**Eingegangene Stellungnahmen gem. §§ 3 und 4 Abs. 1 und 2 BauGB
zum Bebauungsplan Nr. 419 „Erweiterung St. Marien-Krankenhaus“**

Aufstellung des Bebauungsplanes Nr. 419 "Erweiterung St. Marien-Krankenhaus" der Stadt Siegen im Stadtteil Siegen Beteiligung des Kreises Siegen-Wittgenstein als Träger öffentlicher Belange gem. § 4 Abs. 2 BauGB

„Fischer Quartier“

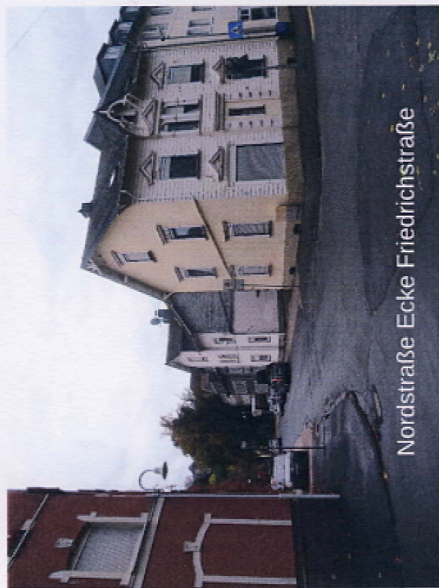
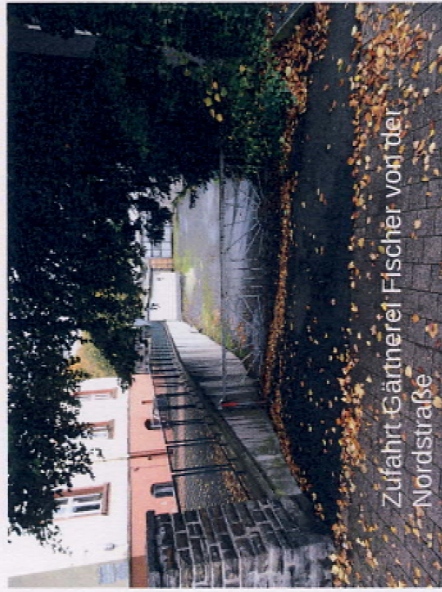
Die vorhandene bauliche Ausprägung im Fischer Quartier“ muss mit dem in ANGEBOTS BEBAUUNGSPLAN“ vg. Plasnungsziele und Neuordnung des Quartiers sozial verträglicher gestaltet werden. Die angegebenen möglichen Gebäudehöhen in SO4, mit Baukörperhöhen bis

Im „Fischer Quartier“ kann ich mir daher eine bessere Lösung vorstellen. Der Bebauungsplan sollte auf diesem Areal die Baukörperhöhen besser regeln, sodass die nach Süden orientierten Gärten, Balkone, Terrassen der Wohnbebauung in der Friedrich- und der Nordstraße weiterhin gut belichtet werden.
